INFORME DE CONTROL ESPECÍFICO N° 29197-2021-CG/GRAY-SCE

SERVICIO DE CONTROL ESPECÍFICO A HECHOS CON PRESUNTA IRREGULARIDAD MUNICIPALIDAD DISTRITAL DE LURICOCHA LURICOCHA - HUANTA - AYACUCHO

"EJECUCIÓN Y LIQUIDACIÓN DE LA OBRA: MEJORAMIENTO DE LA OFERTA DE SERVICIOS DE SALUD DEL C.S. LURICOCHA, DISTRITO DE LURICOCHA - HUANTA - AYACUCHO"

Imagen n.° 1
No se evidencia el tarrajeo de zócalo interior, exterior y acabado liso de muro de contención

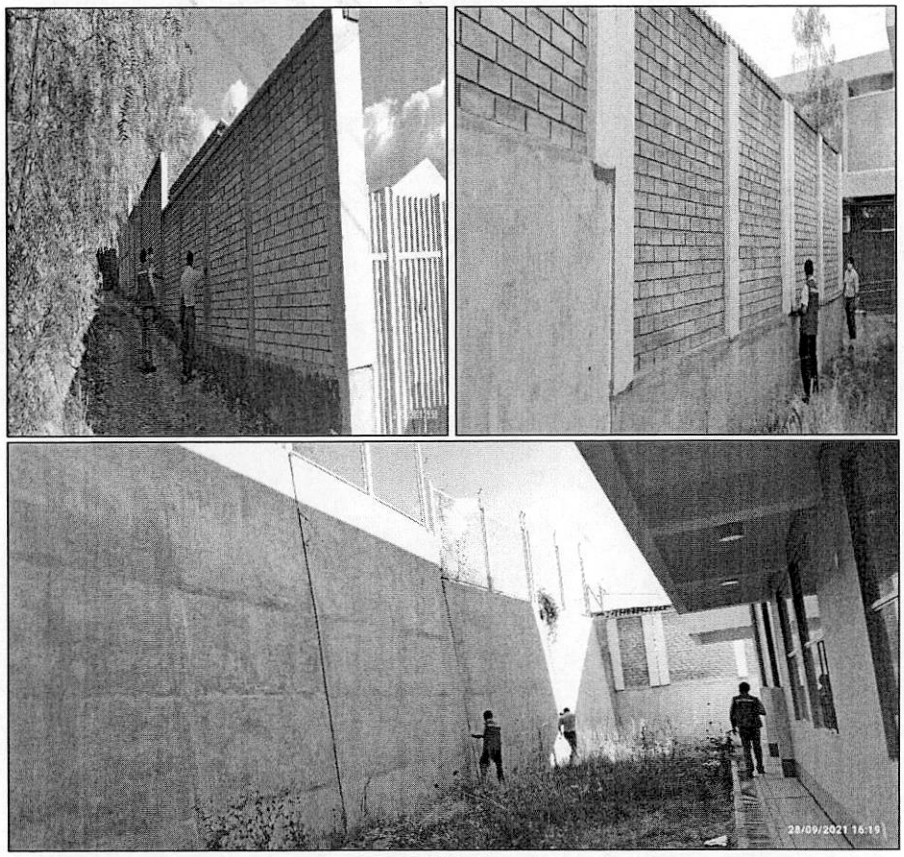
El Contratista tenía como obligación contractual de realizar el tarrajeo del zócalo interior y exterior considerando 40,52 m^2 en cada uno de ellos, además de realizar el acabado liso del muro de contención de 576,20 m^2; no obstante, de la inspección física realizada a la Obra, se constató que estas partidas no fueron ejecutadas; a pesar de ello, fueron valorizadas y pagadas a favor del Contratista considerando como partidas ejecutadas al 100 %.

En ese sentido, se advierte que las partidas: **04.01.03.02.02 Tarrajeo zócalo exterior, 04.01.03.02.03 Tarrajeo zócalo interior, 05.10.08 pintura esmalte anticorrosiva dos manos en pasamanos y 04.04.03.01.01 Acabado liso en muro de contención,** no fueron ejecutadas por el Contratista; sin embargo, fueron pagadas por la Entidad a mérito de las valorizaciones de obra n.^{os} 5 y 8, las cuales contaron con la aprobación del señor Yuri Ayala Bautista, jefe de Supervisión y conformidad del señor Nazario Inocencio Paucar Vilcapuma, subgerente de Infraestructura y Obras Públicas; incumplimientos que se muestran en la imagen siguiente:

Imagen n.° 2
No se evidencia la ejecución de puerta machihembrada en el módulo B

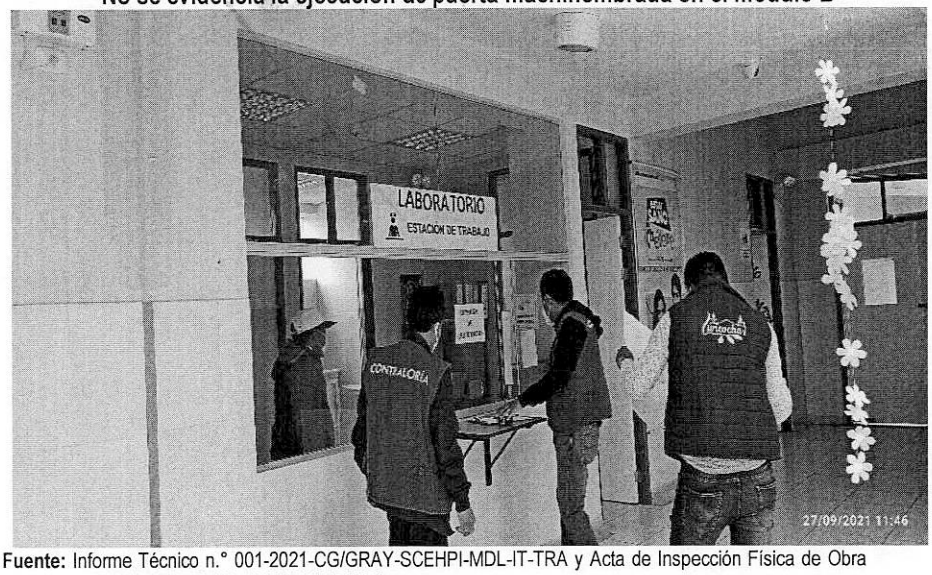
Además, el Contratista, conforme a los resultados de la inspección física realizada a la Obra, no ejecutó 6,72 m² de puerta machihembrada en el módulo B, mientras en el módulo E debió de ejecutar 4,34 m² de vidrio crudo de 6 mm en sobre luz con marco de madera; cabe precisar, que se consideró en el expediente técnico la ejecución de 18,80 m de Sellador para tapa juntas sísmicas; no obstante, a pesar que en este bloque se evidenció la inexistencia de la junta sísmica, esta partida fue valorizada; mientras que, en el módulo G se debía ejecutar 6,00 m² de piso cerámico, 8,70 m de contrazócalo sanitario y 1,17 m² de ventana con vidrio templado, las cuales no fueron ejecutadas en el primer y segundo piso del citado módulo, sin embargo, fueron valorizadas como partidas ejecutadas al 100 %.

En ese sentido, se advierte que las partidas: **06.03.10.01 Puerta machihembrada (según detalle), 09.03.10.02 Vidrio crudo de 6mm en sobre luz con marco de madera, 09.03.12.01 Sellador para tapa juntas sísmicas, 11.03.04.02 Piso cerámico color claro 45x4, 11.03.05.01 Contrazócalo sanitario 10cm x 45cm** y **11.03.09.01 Ventana tipo sistema NOVA con vidrio templado 6 mm,** no fueron ejecutadas por el Contratista; sin embargo, fueron consideradas en las valorizaciones de obra n.os, 6, 7, 9 y 10, propiciando que la Entidad efectué el pago de las valorizaciones de obra n.os 6, 7 y 9, que contaron con la aprobación del señor Yuri Ayala Bautista, jefe de Supervisión y conformidad del señor Nazario Inocencio Paucar Vilcapuma, subgerente de Infraestructura y Obras Públicas; mientras que, la valorización de obra n.° 10, no conllevó a un pago directo por la Entidad por estar sujeta a reajustes, deducciones y amortizaciones por adelantos directo y de materiales a favor del Contratista. Incumplimientos que se muestran en las imágenes siguientes.

Imagen n.° 5
No se evidencia la ejecución de ventana metálica y ventana con vidrio templado en el módulo H

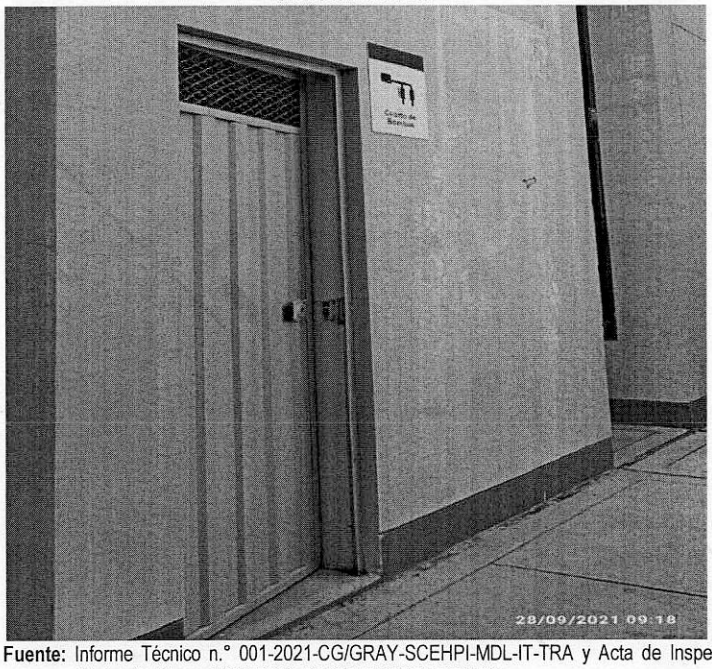
Asimismo, el Contratista tenía como obligación contractual la ejecución de ventana metálica y ventana con vidrio templado, considerando el metrado de 0,72 m² para cada una de ellas en el módulo H; no obstante, incumplió con tal obligación y las valorizó como partidas ejecutadas al 100 %.

En ese sentido, se advierte que las partidas: **12.02.02.07.02 Ventana metálica** y **12.02.02.09.01 Ventana tipo sistema NOVA con vidrio templado 6 mm**, no fueron ejecutadas por el Contratista; sin embargo, fueron pagadas por la Entidad, a mérito de la valorización de obra n.° 8, que contó con la aprobación del señor Yuri Ayala Bautista, jefe de Supervisión y conformidad del señor Nazario Inocencio Paucar Vilcapuma, subgerente de Infraestructura y Obras Públicas; incumplimiento que se muestra en la imagen siguiente:

Imagen n.° 9
Muro reforzado sin pintar

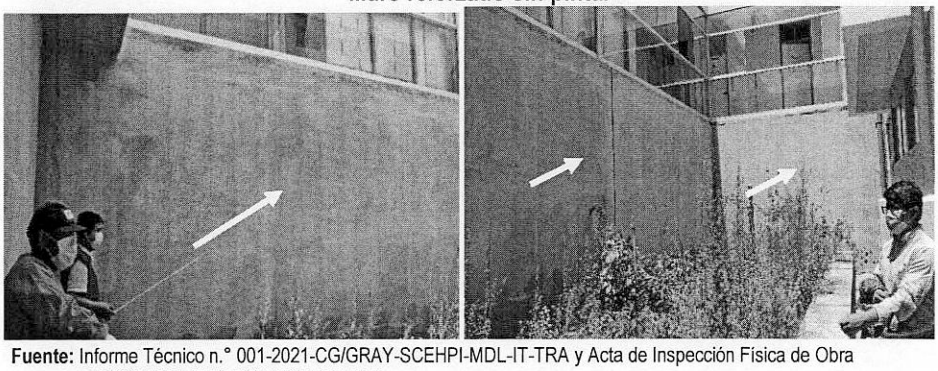
Por lo tanto, el Contratista no ejecutó 15,78 m² de zócalo cerámico ubicados frente al ambiente de farmacia y el módulo C, 6,43 m² de puertas de madera contra placada en diferentes ambientes, 37,34 m2 de mamparas de vidrio templado, 71,02 de pintura en muros (incumpliendo lo establecido en el plano A:19 Planteamiento General Centro de Salud Luricocha -Cortes y hojas de metrados) y 10,97 m de tapas metálicas para juntas sísmicas; sin embargo, fueron valorizadas al 100 %.

Imagen n.° 10
Sellador para tapas de juntas sísmicas entre el módulo D y B

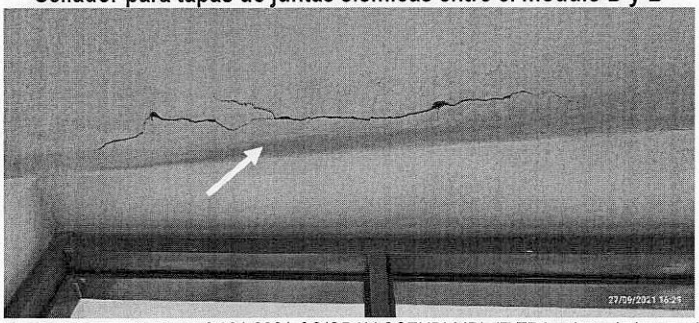
Además, en el módulo D, el Contratista debió de ejecutar 40,88 m² de puerta de madera contraplacada, 55,25 m² de mampara de vidrio templado y 46,80 m de sellador para tapa de juntas sísmicas; sin embargo, de la inspección física a la Obra, específicamente del primer y segundo piso del módulo D, se observó la ejecución de 39,42m² (incluyendo la sobre luz sin protección) de puertas contra placadas ubicadas en diferentes ambientes (puertas que no se ejecutaron en su totalidad, al dejar sin protección el tragaluz a los 2,10 m), 51,23 m² de mamparas de vidrio templado (en el segundo piso se ejecutó con una altura de 2,54 m ubicados en diferentes ambientes) y 15,54 m de sellador de tapas juntas sísmicas, entre el módulo D y C y el módulo D y B. Entonces, el Contratista no ejecutó 1,46 m² de puerta de madera contraplacada, 4,02 m² de mampara de vidrio templado y 31,26 m de sellador para tapa de juntas sísmicas; no obstante, fueron valorizadas al 100 %.

En consecuencia, se observa que las partidas **08.03.08.02 Puerta de madera contraplacada**, **08.03.10.02 Mampara de vidrio templado de 8mm. Inc./accesorios** y **08.03.12.01 Sellador para tapa juntas sísmicas**, se ejecutaron parcialmente; sin embargo, fueron pagadas íntegramente por la Entidad, a mérito de las valorizaciones de obra n.os 8 y 9, las cuales contaron con la aprobación del señor Yuri Ayala Bautista, jefe de Supervisión y conformidad del señor Nazario Inocencio Paucar Vilcapuma, subgerente de Infraestructura y Obras Públicas. Ejecución parcial que se muestra en la imagen siguiente:

Imagen n.° 13
Pisos cerámicos presentan fisuras y/o despegados

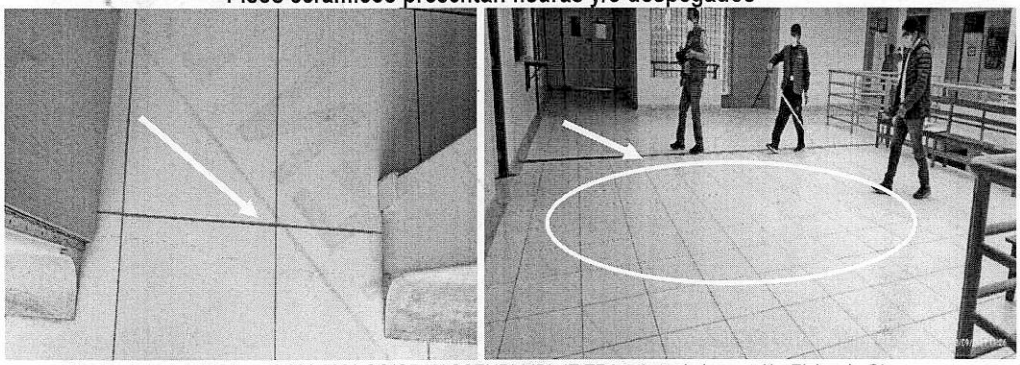
advirtió la ejecución de 46,25 m² del piso cerámico que presentan fisuras y/o se encuentran despegados; 1,47 m² del zócalo cerámico, se han desprendido y/o se encuentran despegados, 21,65 m² del contra zócalo sanitario presentan fisuras y/o se ejecutaron sin la curva, las puertas contraplacadas ubicadas no se ejecutaron en su totalidad, debido a que se dejaron sin protección la sobre luz a partir de los 2,10 m; no obstante, contaron con la aprobación y conformidad de su ejecución.

En ese sentido, se observa que las partidas **05.03.06.02 Piso Cerámico color claro 45x45**, **05.03.07.01 Zócalo de cerámico blanco 0.20x0.40**, **05.03.08.01 Contrazócalo sanitario 10cm x 45cm** y **05.03.10.01 Puerta de madera contraplacada**, se ejecutaron con deficiencias constructivas; sin embargo, fueron pagadas íntegramente por la Entidad, a mérito de las valorizaciones de obra n.os 6, 7 y 8, las cuales contaron con la aprobación del señor Yuri Ayala Bautista, jefe de Supervisión y conformidad del señor Nazario Inocencio Paucar Vilcapuma, subgerente de Infraestructura y Obras Públicas. Deficiencias constructivas que se muestran en las imágenes siguientes:

Imagen n.° 21
Pisos cerámicos presentan fisuras y/o despegados

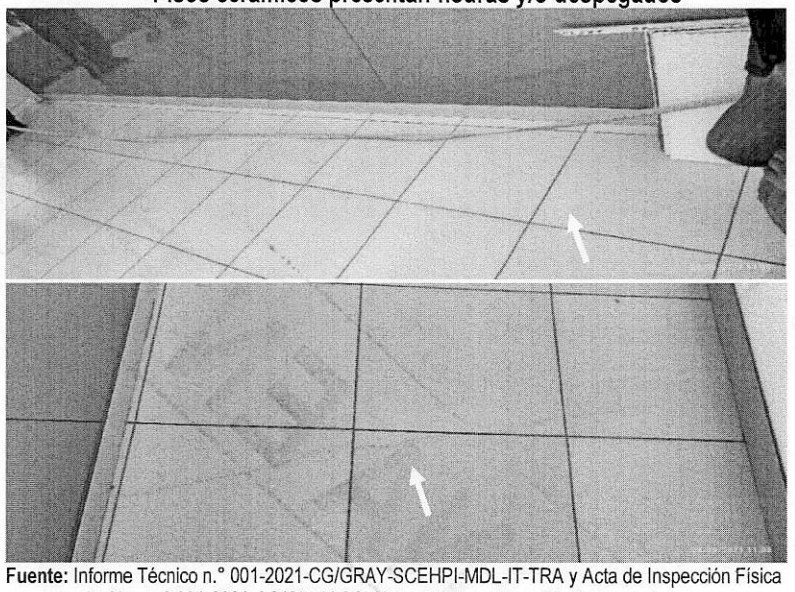
En el módulo C, el Contratista debió de ejecutar 565,90 m^2 de piso cerámico, 293,52 m^2 de zócalo de cerámico, 174,75 m de contrazócalo sanitario, 57,96 m^2 de puerta de madera contraplacada y 39,90 m de sellador para tapa de juntas sísmicas, sin embargo, en los diferentes ambientes del mencionado módulo, se advirtió que 38,65 m^2 del piso cerámico presentan fisuras y/o se encuentran despegados, 0,65 m^2 del zócalo cerámico (ubicados en la dirección) se desprendió, 57,84 m del contra zócalo sanitario (ubicados en diferentes ambientes de la galería de circulación) presentan fisuras y/o se ejecutaron sin la curva, 62,98 m^2 (incluyendo la sobre luz sin protección) de puertas contraplacadas no se ejecutaron en su totalidad (al dejar sin protección la sobre luz a partir de los 2,10m) y 14,46m de sellador de tapas para juntas sísmicas que no se sellaron adecuadamente debido a que presenta filtraciones por lluvia, entre el módulo C y B y el módulo C y A; no obstante, contaron con la aprobación y conformidad de su ejecución.

En ese sentido, se advierte que las partidas **07.03.06.02 Piso cerámico color claro 45x45**, **07.03.07.01 Zócalo de cerámico blanco 0.20x0.40**, **07.03.08.01 Contrazócalo sanitario 10cm x 45cm**, **07.03.10.01 Puerta de madera contraplacada** y **07.03.16.01 Sellador para tapa juntas sísmicas**, se ejecutaron con deficiencias constructivas; sin embargo, fueron pagadas íntegramente por la Entidad, a mérito de las valorizaciones n.os 6, 7, 8 y 9, las cuales contaron con la aprobación del señor Yuri Ayala Bautista, jefe de Supervisión y conformidad del señor Nazario Inocencio Paucar Vilcapuma, subgerente de Infraestructura y Obras Públicas. Deficiencias constructivas que se muestran en las imágenes siguientes:

Imagen n.° 26
Sellador para tapas de juntas sísmicas con filtraciones por lluvia

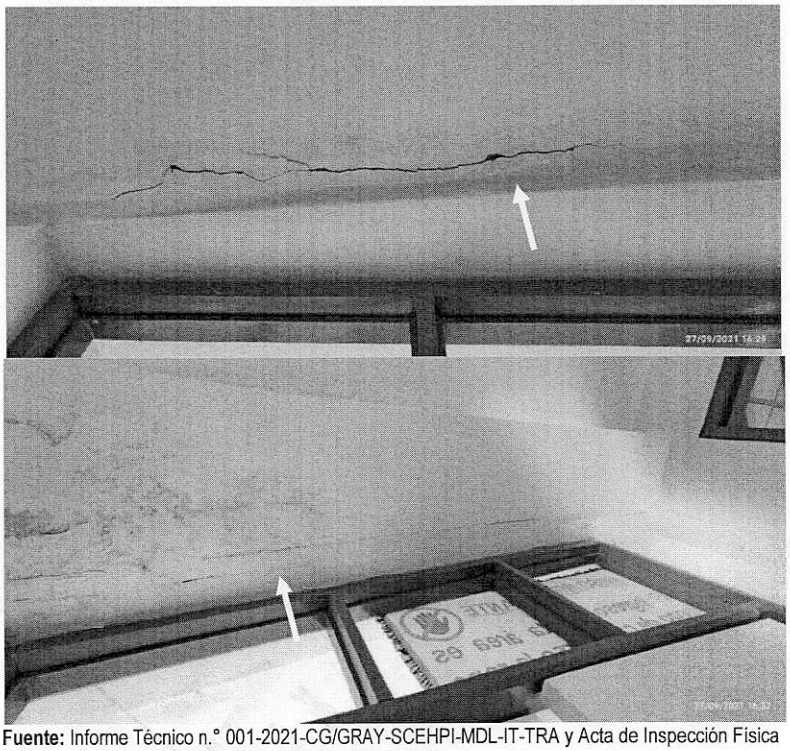
En ese sentido, se advierte que las partidas **08.03.08.01 Puerta machihembrada (según detalle)**, **08.03.08.02 Puerta de madera contraplacada** y **08.03.12.01 Sellador para tapa juntas sísmicas**, se ejecutaron con deficiencias constructivas; sin embargo, fueron pagadas íntegramente por la Entidad, a mérito de las valorizaciones de obra n.os 8 y 9, las cuales contaron con la aprobación del señor Yuri Ayala Bautista, jefe de Supervisión y conformidad del señor Nazario Inocencio Paucar Vilcapuma, subgerente de Infraestructura y Obras Públicas. Deficiencias constructivas que se muestran en las imágenes siguientes:

Imagen n.° 27
En el módulo F no se ejecutó el sobre luz de las puertas y en el módulo G no se ejecutó la puerta machihembrada, observándose una puerta metálica.

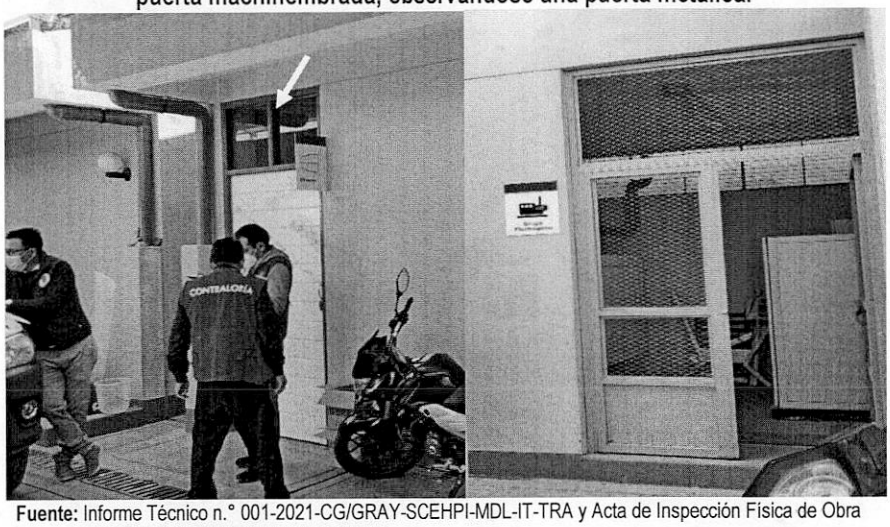
advirtiéndose una puerta metálica; no obstante, contaron con la aprobación y conformidad de su ejecución.

En ese sentido, se advierte que la partida **10.03.07.01 Puerta machihembrada (según detalle** y **11.03.07.01 Puerta machihembrada (según detalle)**, se ejecutaron con deficiencias constructivas; sin embargo, fueron consideradas en las valorizaciones de obra n.os 8 y 10, de la cual la valorización de obra n.° 8 fue pagada íntegramente por la Entidad, contando con la aprobación del señor Yuri Ayala Bautista, jefe de Supervisión y conformidad del señor Nazario Inocencio Paucar Vilcapuma, subgerente de Infraestructura y Obras Públicas; mientras la valorización de obra n.° 10 no propició un pago directo de la Entidad, por estar sujeta a reajustes, deducciones y amortizaciones por adelantos directo y de materiales a favor del Contratista. Deficiencias constructivas que se muestran en las imágenes siguientes:

Imagen n.° 29
Bomba de agua que no funciona automáticamente

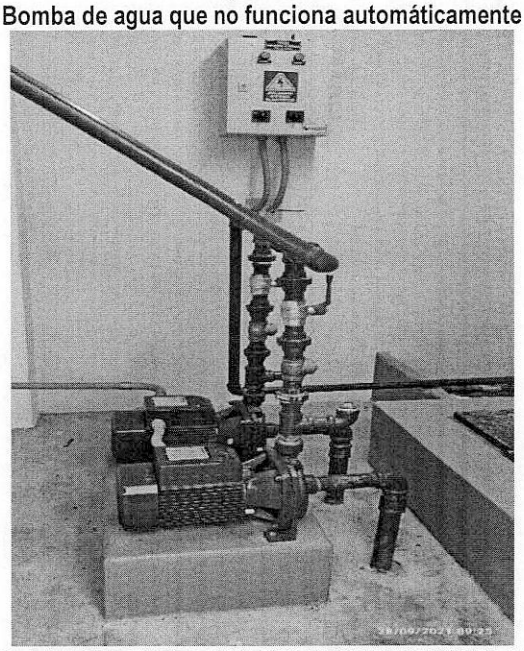
Respecto a las instalaciones sanitarias, el contratista debió de ejecutar 1 unidad de bomba 1,5 HP con accesorios; sin embargo, se advirtió que la bomba 1,5 HP no funciona automáticamente; no obstante, contó con la aprobación y conformidad de su ejecución. En ese sentido, se advierte que la partida **14.11.02 Bomba 1.5 HP inc. Accesorios**, se ejecutó con deficiencias constructivas; sin embargo, fue considerada en la valorización de obra n.° 10, el cual, no propició un pago directo de la Entidad, por estar sujeta a reajustes, deducciones y amortizaciones por adelantos directo y de materiales a favor del Contratista. Deficiencia constructiva que se muestra en la imagen siguiente:
